XII/312/2019

**60-15-12 Bebauungsplan "Bahnhofstraße 71 - 73 ", Stadtteil Anspach
Öffentlichkeitsbeteiligung nach § 3 Abs. 2 BauGB und Beteiligung der Behörden und sonstiger
Träger öffentlicher Belange nach § 4 Abs. 2 BauGB i.V.m. § 13 a BauGB**

I. Behörden und sonstige Träger öffentlicher Belange

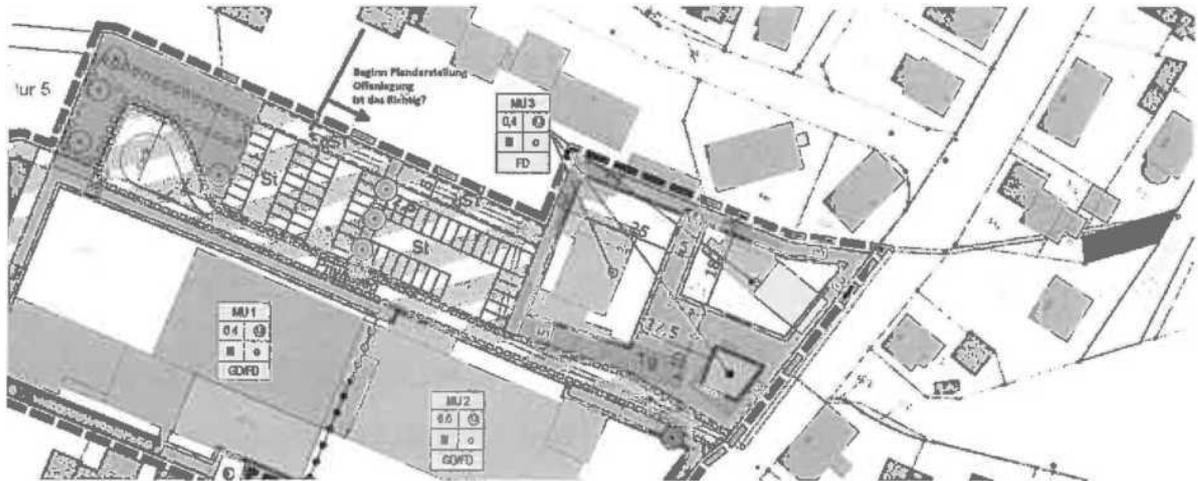
Bei weiteren Planungen ist zudem klarzustellen, wo genau die Bachverrohrung beginnt (siehe Auszug). Sollte die Darstellung richtig sein, darf der offene Bereich nicht mit Verkehrsfläche überplant werden, dies würde eine wasserrechtliche Genehmigung bedürfen, welche nicht genehmigungsfähig ist.

Es gibt eine Vermessung für das Plangebiet, die genaue Auskunft darüber gibt, ab wo das Gewässer verrohrt ist. Der Einlauf wird nachrichtlich in der Plankarte eingetragen. Die Festsetzungen zu den begrüneten Stellplätzen gSt werden zurückgenommen. Ein Gewässerrandstreifen wird im Bereich des offenliegenden Gewässers ab dem Einlauf zur Verrohrung festgesetzt.
